reguleringsplan for
Svena
fritidsområde

gnr. 17 Rossnes, del av bnr. 3
i Radøy kommune

Planomtale

endringar og tillegg 22. oktober 2013
med tillegg 27. februar 2014 etter møte i HPLT sak 009/14

*Utsnitt av revidert plankart
Rutenettet er 100 x 100 m*

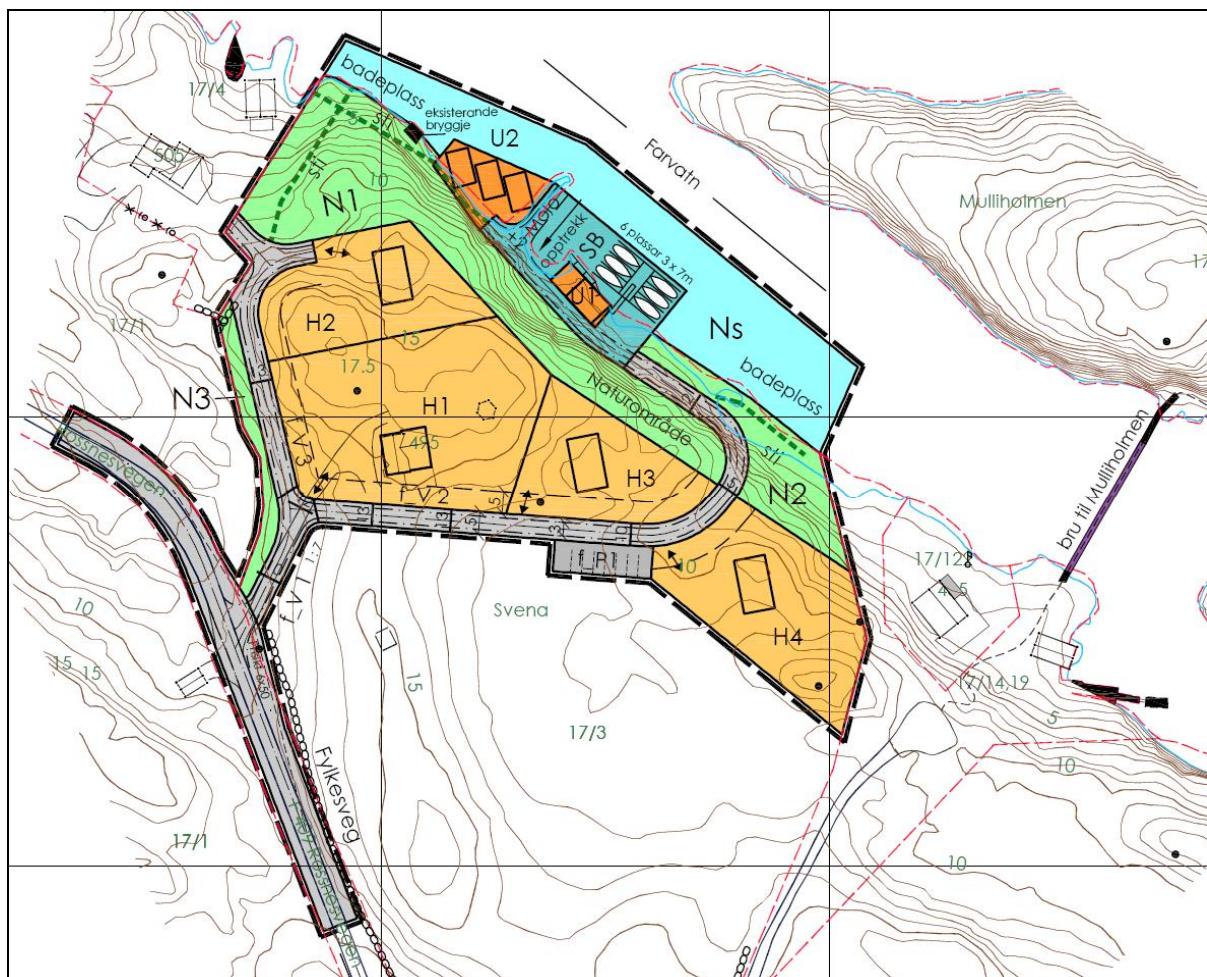
I høve til framlegget som vart handsama i sak 058 / 08 , er planen justert på følgjande punkt :

- det er henta inn nytt oppdatert kartgrunnlag med 1 m terregnkoter, og planen er tilpassa dette
- planframstillinga følgjer no teiknereglane i plan- og bygningslova av 2008. Påskrifta er justert
- føresegne er omredigert tilsvarende
- rorbuen er tekne ut av planen, og erstatta med tre nye naust i på nordsida av moloen
Antal nye naust er det same som i gjeldande reguleringsplan
- talet på nye hytter på sjøbrotet er redusert frå 4 til 3
- areal avsett til småbåtanlegg er trekt nærmere land, og parkeringsplassane er tekne bort
- friluftsområde (FL) er endra til naturområde (N)
- det er lagt inn byggjegrenser og avkjørspiler
- i føresegne er det teke inn nye pkt. 1.5 (om strandsona) og 4.3 (om parkeringsplass P1), og nye punkt om båthamma og strandsona
